北岸厂 Class C-minDQR

D4 平行冗余时序一致性

绘图组件顶刊 SCI 发表水平审查

审查基线：GitHub main (2026-08-12)

3 FigD4_1 (GitHub main 分支仓库原图，未重绘)

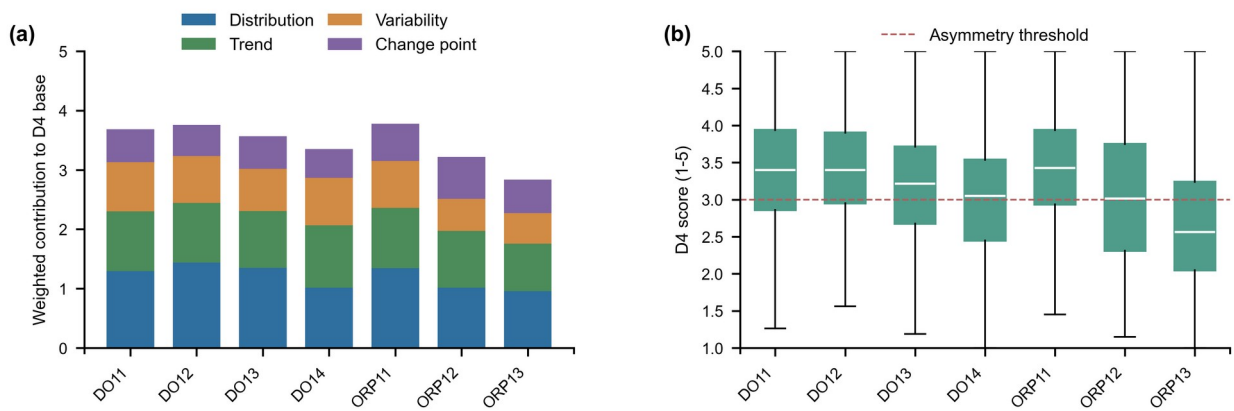
- 当前红色阴影不是正式 D4 episode：代码对 `pair\_asymmetry` 小时序列 `iloc[:,6]` 采样后绘制 6 h span；其视觉面积不能解释为正式 event duration。
- 6 h median 会压制 spike/短时效事件，因此该图不能承担“异常检测灵敏度”证据。
- 各 pair 使用自己的全期 robust scale，纵轴都是 robust-z，但不应将不同 pair 的视觉幅度直接比较为严重程度。
- 7 行全期轨迹在印刷尺寸下信息过密，关键异常 onset、recovery、D4 分数与机制不可见。

1. 主文不建议保留当前 7-panel 全期版；转为 Supplementary Fig. S1。
2. 主文重新制作 2–3 个代表性 pair 的“全期概览 + 局部事件 inset”，优先 DO14、ORP13，再选一个稳定 reference pair (DO12/ORP11)。
3. 阴影必须直接来自 `D4\_event\_windows.xlsx` 的 start_ts/end_ts；同时标注 episode minimum/mean D4、dominant evidence。
4. 局部 inset 使用原始 10-min residual 或 1-h median，避免 6 h median 隐去关键结构；必要时叠加 D1/D2/process context。

4 FigD4_2 (GitHub main 分支仓库原图，未重绘)

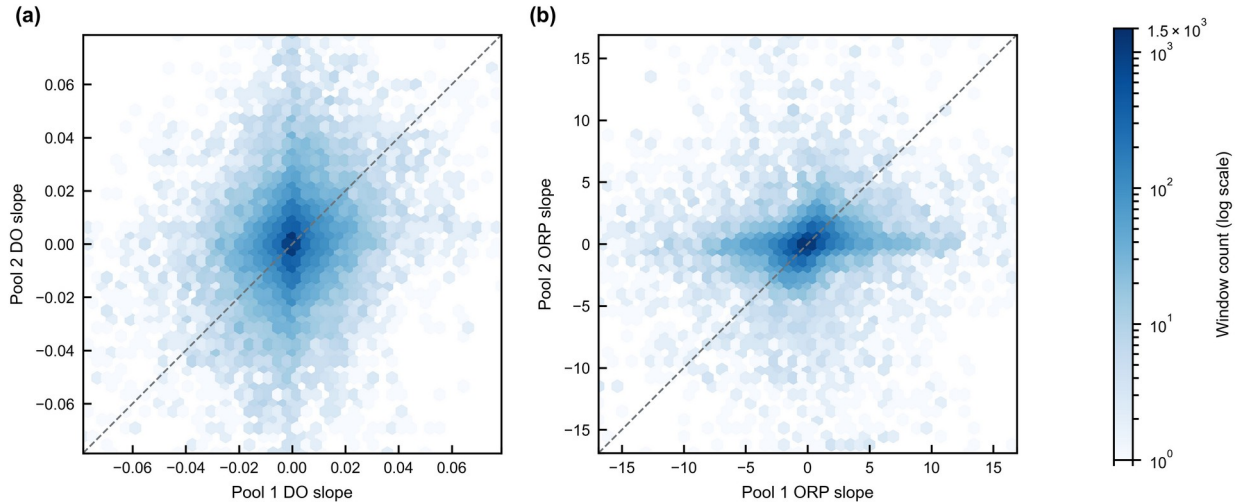
- Panel (a) `main.groupby(pair\_id)[Q\_cols].mean()` 未过滤 usable_for_D4，而 panel (b) 过滤了 usable_for_D4；两面板 denominator 不一致。
- Panel (a) 展示的是加权贡献到 D4_base，不是最终 D4_raw；最终 raw 还包含 25% minimum-subscore penalty，当前视觉容易让读者误以为堆叠总和就是最终 D4。
- 权重在绘图函数中硬编码为 [0.35,0.25,0.20,0.20]，虽然当前与 config 一致，但不是单一配置真源。
- 均值柱图不展示重叠时间窗下的不确定性，也看不到 calibration_quality。

5. 将 panel (a) 限定为 usable_for_D4，权重从 cfg.weights 读取。
6. 优先将“加权堆叠均值”改为 pair×subscore 的 point-range / raincloud：中心为 median/mean，CI 为 week-block bootstrap；单独用黑点显示 mean D4_raw。
7. 如果保留堆叠，标题必须写“weighted contribution to D4_base”，并增加 `minimum-subscore penalty` 单独符号/旁图。

8. ORP12/ORP13 用边框或上方 strip 标注 calibration_quality / fallback share。
9. 建议保留为主文核心图（重构后）。

5 FigD4_3 (GitHub main 分支仓库原图，未重绘)

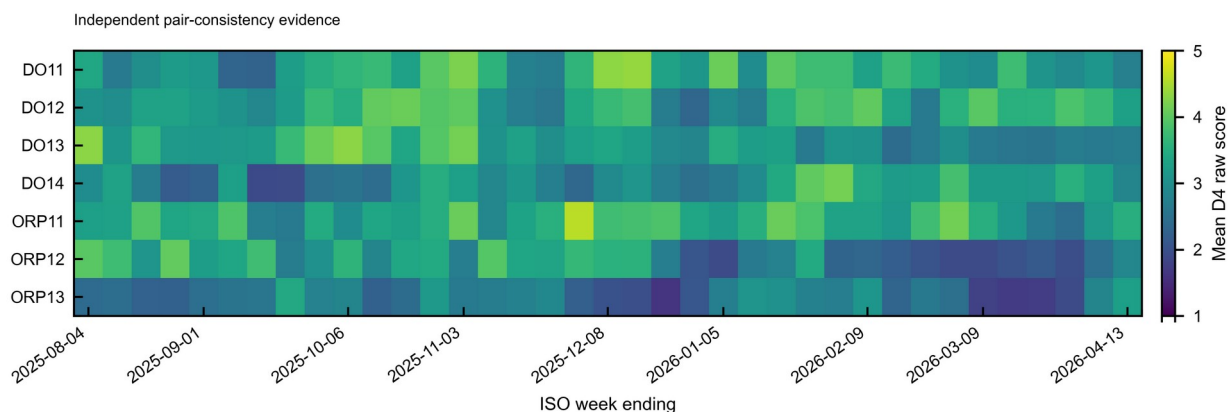
- 数据来源为 raw detector outputs，未与 usable_for_D4 显式联结；因此包含的 slope window 不一定是正式 D4 可评价窗口。
- 把所有 DO pairs 和所有 ORP pairs 各自汇总到一张 hexbin，会掩盖 pair-specific heterogeneity。
- 图中没有 concordance coefficient、robust regression、median $|\Delta \text{slope}|$ 或 block-bootstrap CI，视觉接近 1:1 不能替代定量一致性统计。
- 24 h/1 h 重叠窗口导致密度非常高，bin count 不应被视为独立样本量。

10. 下沉至 Supplementary Fig. S2。
11. 若希望进入主文，改为 7 个 pair 的 concordance forest plot: CCC/Spearman、median normalized slope difference、block-bootstrap 95% CI；当前 hexbin 作为补充原始分布。
12. 明确仅使用 usable_for_D4 或在标题写 raw descriptive windows。
13. 色条上限不建议固定 1500，应使用数据驱动或标注 clipped bins。

6 FigD4_4 (GitHub main 分支仓库原图，未重绘)

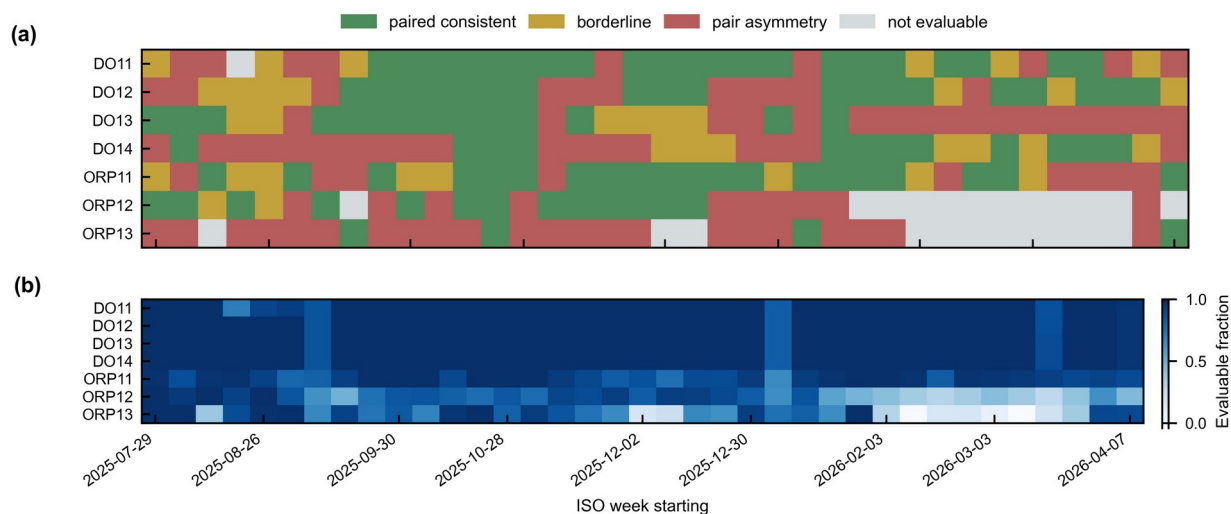
- 代码直接对 `D4\_raw` 周均值进行聚合，没有使用 `D4\_total` 或 `usable\_for\_D4` mask；因此 D2 veto / not-evaluable 窗口只要仍能计算 raw risk，就可能进入周均值。
- weekly mean 会显著稀释短时但严重的 $D4 < 3$ episodes；均值也不直接对应 classification threshold。
- 连续 viridis 1–5 没有突出 $D4=3$ 的科学决策边界，也没有明确 not-evaluable 空白。
- `W-MON` 被称为 ISO week ending，术语不够严谨。

14. 主文建议保留“热图思想”但彻底重构：使用 `D4\_total` 或 `D4\_raw.where(usable\_for\_D4)`。
15. 主面板改为每周 `P(D4\_raw < 3 | usable)` 或 q05/q25 burden，而不是 mean；阈值 3 直接进入图形语义。
16. not-evaluable 用灰色/NA 显示，并在同一行附 coverage。
17. 与 FigD4_5 合并为“asymmetry burden + evaluability + calibration quality”三联图。
18. 周定义统一为 W-SUN 或去掉 ISO 字样。

7 FigD4_5 (GitHub main 分支仓库原图，未重绘)

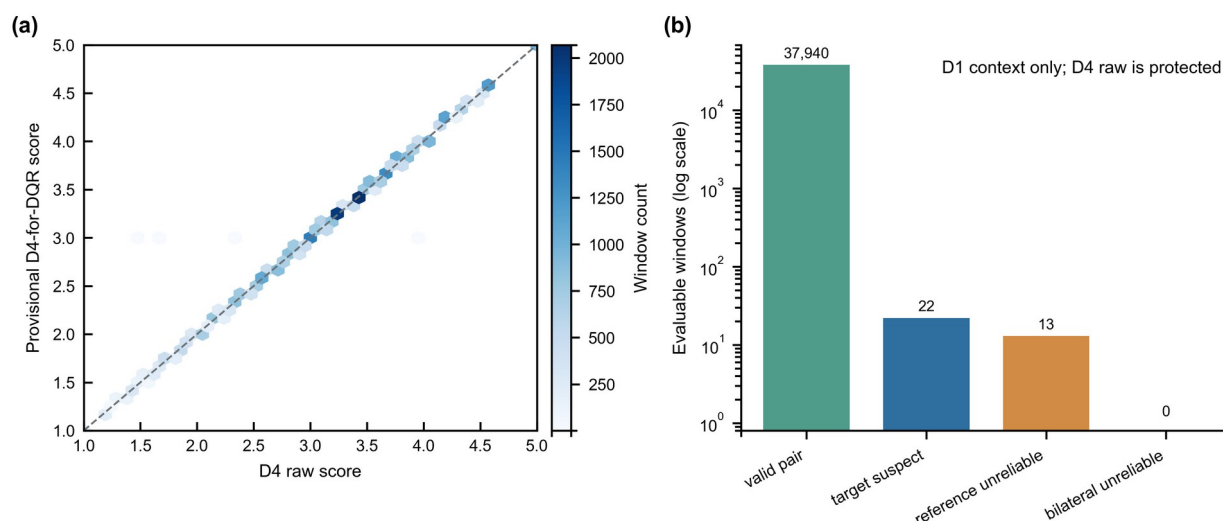
- Panel (a) 对每周 hourly status 取 mode：如果 49% 为 asymmetry、51% 为 borderline，整周只显示 borderline，会压缩重要低分负担。
- tie 时 `mode().iloc[0]` 的选择没有科学优先级。
- green–amber–red 主要依赖色彩类别，色盲可访问性不足。
- 周标签存在 W-MON / ISO starting 的语义问题。

19. 用 weekly asymmetry fraction 替代 mode；必要时同时显示 borderline fraction。
20. 与 FigD4_4 合并，Panel a=low-score burden，Panel b=evaluability fraction，Panel c=variable×regime calibration-quality/fallback share。
21. 使用色盲安全 palette，并用灰色明确 NA。
22. 该合并图应成为主文最核心的现场长期结果图之一。

8 FigD4_6 (GitHub main 分支仓库原图，未重绘)

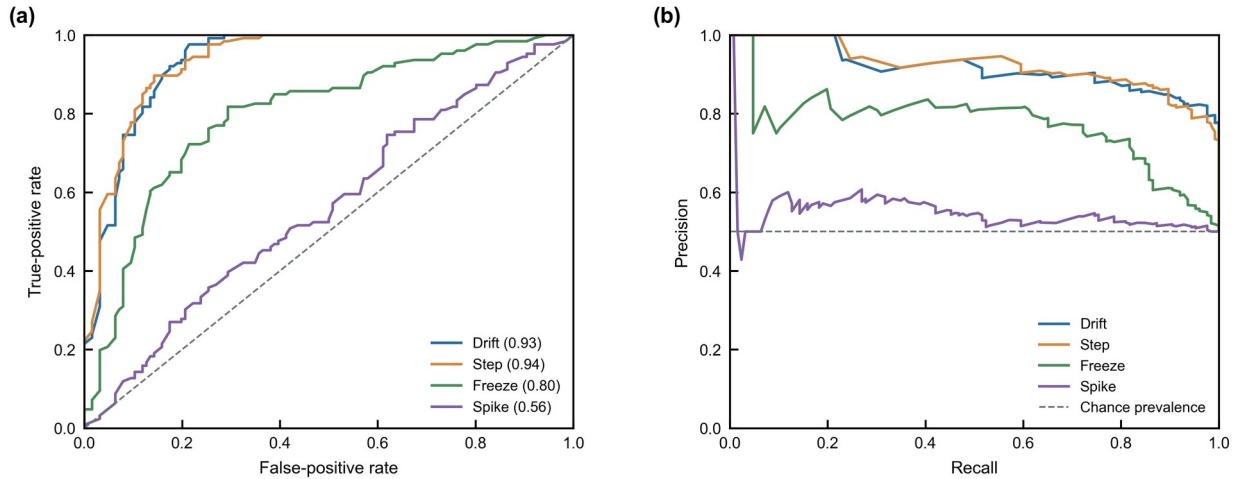
- Panel (a) 使用历史 `D4\_forDQR\_provisional`，而最终科学合同已经明确 $D4_{final} = D4_{raw}$ ；主文继续突出 provisional 容易让读者误以为 D1 fuse 仍是正式评分环节。
- Panel (b) log count 的四类 D1 state 主要属于软件审计/接口治理证据，不是 D4 科学机制结果。
- 图占用一整幅主文 figure，但提供的新增水科学信息有限。

- 下沉到 Supplementary / Methods audit。
- 若保留，改成“final integrity check”：展示 $\Delta = D4_{final} - D4_{raw}$ 的分布/最大绝对差=0，并用简洁 contract schematic 说明 D1/D2/D5 角色。
- 主文可用一张方法框架图替代当前 FigD4_6，并将 numeric independence 写入 Methods/QA table。

9 FigD4_7 (GitHub main 分支仓库原图，未重绘)

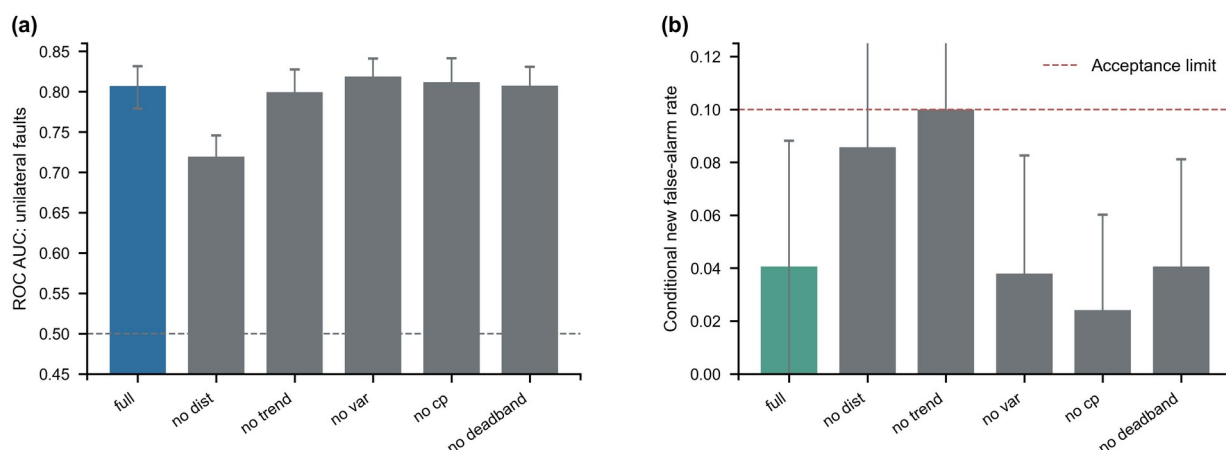
- ROC legend 给 AUC，但 PR legend 未给 AUPRC；图上无 95% CI ribbon/point interval。
- 当前验证属于内部 injection/chronological stress test，不是 independently adjudicated field accuracy。
- 未在该图中直接表现 equal common-process FAR=0.041 这一最能证明 “pair asymmetry 而非 all-change detector” 的关键 specificity 结果。
- 尚未展示 target/peer direction、per-pair heterogeneity、terminal/future holdout。
- PR chance line 固定为 0.5 必须与实际正例 prevalence 严格一致并在图注说明。

26. 保留为主文核心图并升级为 3–4 panels：ROC、PR、common-mode FAR/positive-control response、per-pair/target-peer forest。
27. 曲线附 block-bootstrap 95% CI；legend 同时报告 AUROC/AUPRC。
28. 将 spike 明确标为 “secondary/non-target mechanism”，避免读者把 0.56 视为整体算法失败。
29. 开发期 mapping 完全冻结后，再在 terminal/future block 重画最终性能图；Water Research 投稿还需要现场事件 truth。
